改善箇所説明図

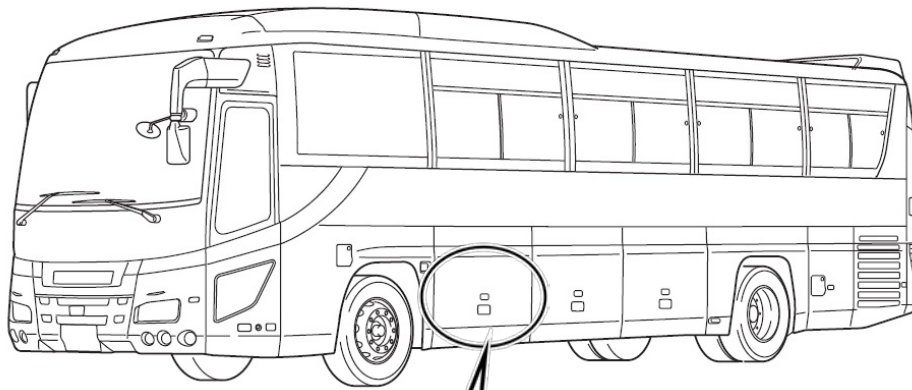
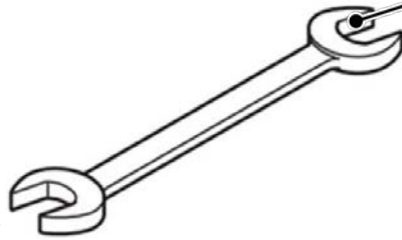
基準不適合発生箇所

大・中型観光バスにおいて、車載工具の搭載指示が不適切なため、駐車ブレーキ解除用工具（スパナ）が搭載されていない。そのため、故障等により駐車ブレーキが作動したままの状態となった場合に、当該工具を用いて解除することができない。

改善の内容

全車両、駐車ブレーキ解除用工具（スパナ）を搭載する。

識別：運転者席左側ドア開口部のシリアルナンバープレートの左側上に、識別ペイント（黒色）を塗布する。
